COMUNE DI CHIAVARI

GARA A PROCEDURA APERTA PER L’AFFIDAMENTO IN CONCESSIONE DEL SERVIZIO DI DISTRIBUZIONE DEL GAS NATURALE NELL’AMBITO TERRITORIALE DI GENOVA 2 – “PROVINCIA”.

F.A.Q.

QUESITO 53

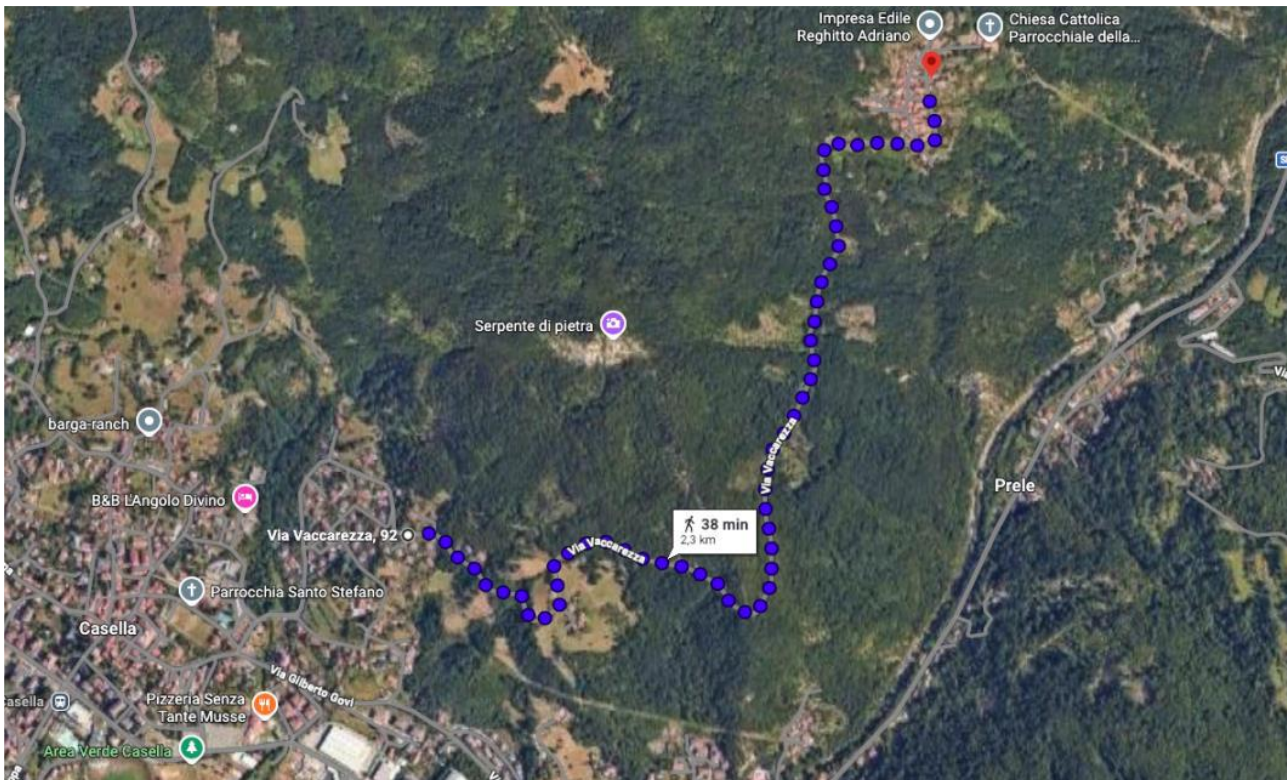
Con riferimento all'intervento di estensione rete con ID010057, denominato "Estensione gas Loc. Vaccarezza", sito nel comune di Savignone si segnala che stando alle informazioni riportate nell'Allegato G - Linee Guida Programmatiche d'Ambito tale intervento avrebbe superato l'analisi ACB, ferme restando le seguenti caratteristiche: tracciato complessivo di 1200 m che permetterebbe il raggiungimento di 36 PdR attesi, determinando un rapporto metri/PDR 33,33m/PDR.

Prendendo in considerazione il tronco di rete esistente più vicino alla zona da metanizzare, il tracciato più breve percorribile misurerebbe 2300 metri come riportato nell'immagine sottostante (da notare che peraltro tale intervento non considera la rete di distribuzione necessaria al raggiungimento di tutti i PdR ipotizzati)

Tale tracciato, da censimenti effettuati, porterebbe al raggiungimento di 36 PdR determinando un rapporto metri/PdR di 63,88, risultando quindi peggiorativo rispetto a quanto riportato nell'Allegato G - Linee Guida Programmatiche d'Ambito e a quanto sottoposta nell'analisi ACB validata da ARERA. Per quanto sopra descritto, si richiede a codesta Stazione Appaltante di avere evidenza del tracciato da utilizzarsi per rispettare i valori di 1200m utili al raggiungimento di 36 PdR, indicati nelle Linee Guida Programmatiche d'Ambito, mantenendo così inalterato il rapporto m/PdR dell'intervento. In alternativa si richiede di effettuare nuovamente l'analisi ACB con il tracciato sopra proposto o di procedere allo stralcio dell'intervento dalla lista che concorre al raggiungimento del massimo punteggio secondo quanto definito dal sub-criterio C2.3 - "Proposte di sviluppo rete".
